N/Réf. : WSP30003_709_PREA **WOLUWE-SAINT-LAMBERT. Avenue de Tervueren Parc Parmentier**
Gest. : GM (=site classé)
V/Réf. : 2286-005/23/2015-441 **Avis préalable : Schéma directeur - document final**
Corr: Catherine LECLERCQ

Avis de principe de la CRMS

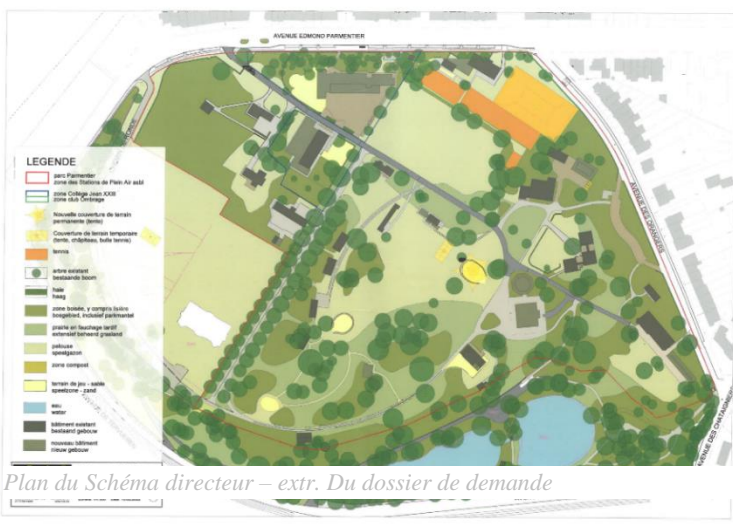
Le document final du Schéma Directeur est le résultat de plusieurs échanges, réunions et avis depuis 2015. Il répond dans les grandes lignes aux remarques formulées lors des avis et échanges antérieurs et peut par conséquent être validé sous certaines conditions. Le schéma directeur permettra en effet d'orienter les futures demandes et interventions tout en misant sur l'amélioration des qualités paysagères (notamment par la réouverture des vues historiques) et de la gestion du patrimoine végétal, la requalification des éléments construits et la suppression ou extension/reconstruction de certaines constructions ainsi qu'une meilleure organisation des différentes fonctions, des flux de circulation et de l'accessibilité du site.

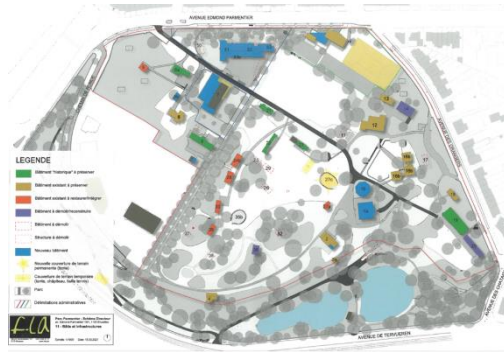
- Les lignes directrices pour l'amélioration du patrimoine vert sont synthétisées sur le plan 10. Les abattages concernent notamment la zone sud-est pour restituer les vues historiques ainsi que la zone située près de l'entrée de l'avenue Parmentier. La CRMS approuve le document tout en rappelant les recommandations formulées dans son avis de principe du 19/6/2019 qui devront être prises en compte dans les futures demandes :

. L'abattage massif des sujets résineux actuels devra être compensée par la replantation de nouveaux arbres à haute tige pour conserver à cet endroit une masse végétale significative. Tout arbre abattu sur le site devrait bénéficier d'une mesure de replantation compensatoire (à l'échelle du site).

. Si l'abattage de certains hêtres de l'allée est justifié par l'étude phytosanitaire, la CRMS demande que soient replantés de nouveaux hêtres pourpres qui soient déjà à maturité pour conserver le prestige des alignements actuels qui en font un point fort du site.
